N. Réf : 21/CD/CD/299/08/17

Objet : Avis de la CLE du SAGE Aisne Vesle Suipe sur le dossier d'autorisation pour la révision du plan d'épandage des boues de la station d'épuration de Reims

Les cartes suivantes situent les parcelles précitées au regard des zones humides :

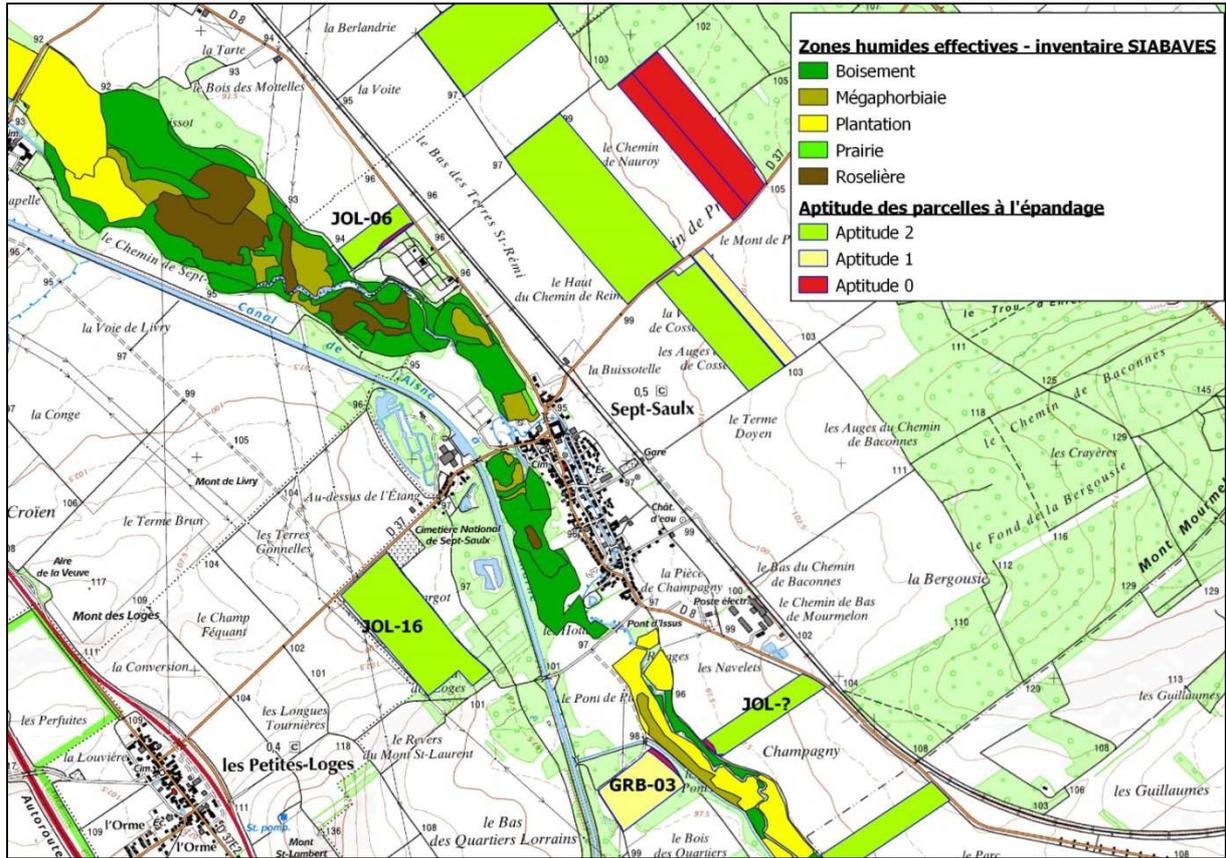
De plus, plusieurs parcelles susceptibles d'accueillir des épandages se situent le long de zones humides, sans zone tampon ou zone d'aptitude 0 où les épandages sont interdits, risquant ainsi des dégradations ou pollutions éventuelles de ces milieux. Cela concerne les parcelles suivantes : DUL-01 (aptitude 1), PLA-02 (aptitude 2), PHA-10 (aptitude 1), JOL-24 (aptitude 2), AUB-08 (aptitude 2), VLU-17 (aptitude 2), BOL-04 (aptitude 2), TER-05a (aptitude 2), BLE-10 (aptitude 2), GOL-01 (aptitude 1), GOL-03 et GOL 03a (aptitude 1). Il serait souhaitable d'appliquer une distance, par exemple équivalente à celle des cours d'eau, afin de protéger ces zones humides.

Cela pourrait également concerner les parcelles situées à moins de 35 mètres, et sans zone tampon : LHO-04a (aptitude 2), BOL-04 (aptitude 2), PRM-11 (aptitude 1), JOL-06 (aptitude 2), GIL-106 (aptitude 1), JCQ-012 (aptitude 1).

Certaines parcelles ont des zones d'aptitude 0 couvrant une distance inférieure à 35 mètres d'une zone humide. Ces zones de non épandages pourraient être élargies ou allongées, afin de limiter tout risque de pollution et de dégradation de ces milieux : LHO-04b (aptitude 2), PRM-01 (aptitude 1), GRB-01 (aptitude 1), JOL-03 (aptitude 2), AUB-06 (aptitude 1), AUB-03 (aptitude 2), BUI-04a (aptitude 2), JOS-04 (aptitude 2), BRG-03 (aptitude 2), BRG-02 (aptitude 2), CRE-03 (aptitude 2), JOL-03 (aptitude 2), DRV-19 (aptitude 2), MIN-05 (aptitude 2), RAS-08 (aptitude 2), MAC-07 (aptitude 1), MAC-08 (aptitude 1), DUB-07 (aptitude 1), JCQ-04 (aptitude 2), DUB-03 (aptitude 2), THI-09 (aptitude 1), GPL-33 (aptitude 1), LAM-06 (aptitude 2), LAM-03 (aptitude 2).
